**Modulo per la presentazione delle osservazioni per i piani/programmi/progetti sottoposti a procedimenti di valutazione ambientale di competenza statale**

ID: Codice procedura (ID\_VIP/ID\_MATTM):10844

Impianto per la produzione di energia elettrica da fonte eolica, costituito da 6 aerogeneratori della potenza complessiva di 37,2 MW, un sistema di accumulo da 25 MW e relative opere connesse in località "Rempillo" nel comune di Pitigliano (GR).

# ALLEGATO alle OSSERVAZIONI all' IMPIANTO EOLICO denominato REMPLILLO nel COMUNE di PITIGLIANO ( GR). Comp

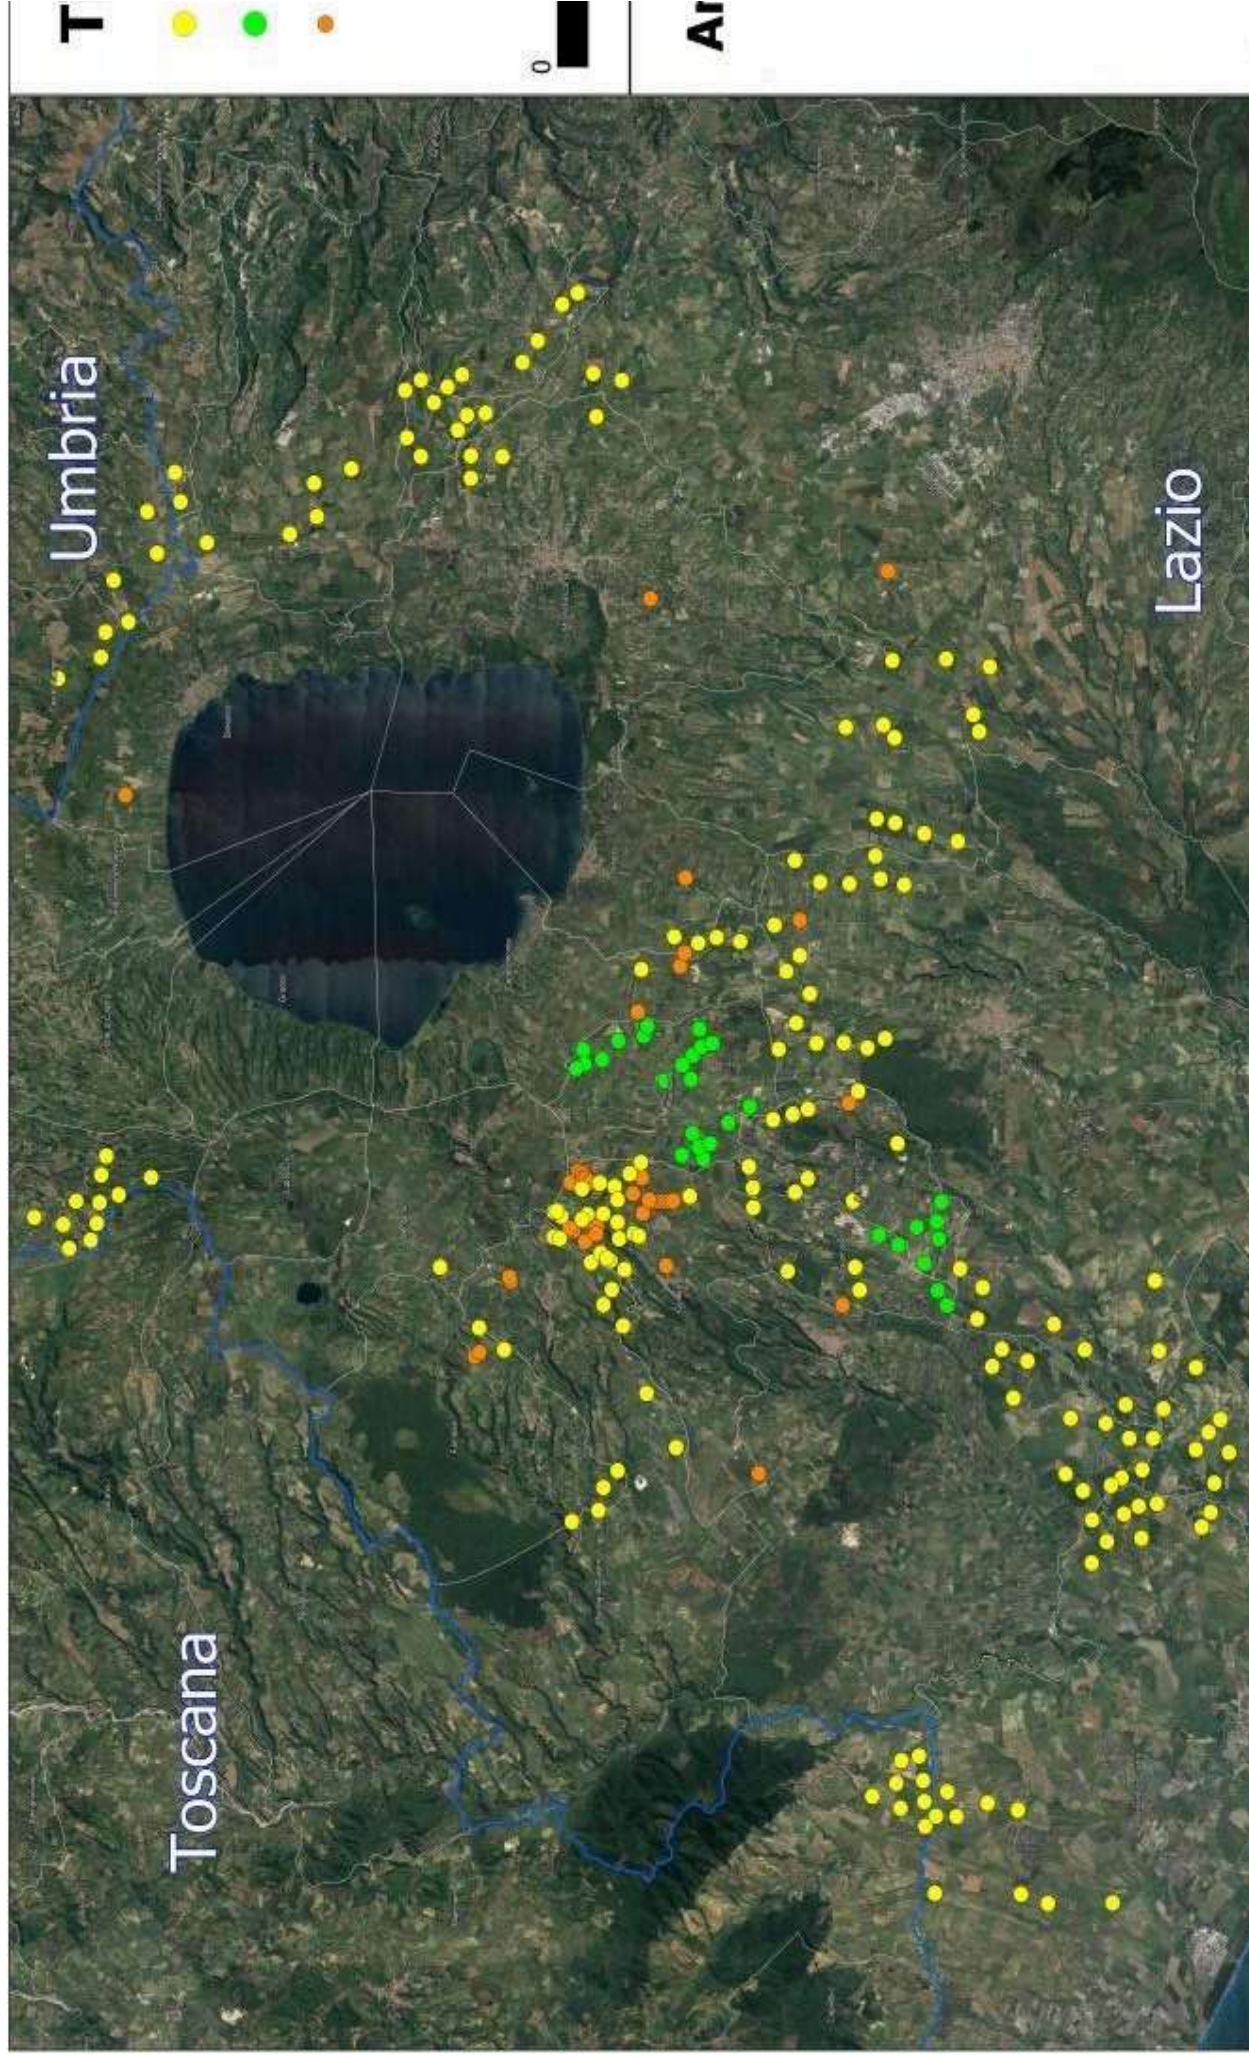
Inoltre, la zona in cui insisterebbe l’impianto eolico industriale Rempillo è compresa nelle fasce di rispetto di 3 km di diversi beni archeologici tutelati dalla parte II del Codice dei Beni Culturali (vedi Allegato, immagine n. 3). Inoltre le pale P04 e P05 ricadono all’interno di un’area archeologica che la Proponente vorrebbe cancellare per il semplice fatto che non è riportata nel documento regionale ma nel documento provinciale come meglio dettagliato nell’Osservazione n. 5. Alla luce di quanto documentato appare chiaro quindi che la collocazione dell’impianto non ha tenuto conto alcuno dei vincoli dell’area nella quale è stato progettato e l’inserimento dell’impianto eolico nel paesaggio e sul territorio non è corretto (Allegato IV delle Linee guida nazionali di cui al D.M dello Sviluppo economico del 10.09.2010).

- h) Le zone di interesse archeologico evidenziate nell'immagine n. 3 a cui si aggiungono anche l'importante abitato protostorico di Sorgenti della Nova e Ruderii del Castello altomedioevale che si trovano a circa 4 km dalle aree in cui è stato progettato l'impianto eolico industriale. Poco più lontano i resti del castello medioevale “Morroneccio”. Nell'area vasta le preziose necropoli eneolitiche (Poggi Alti) ed etrusche di Pitigliano, Sovana e Sorano.
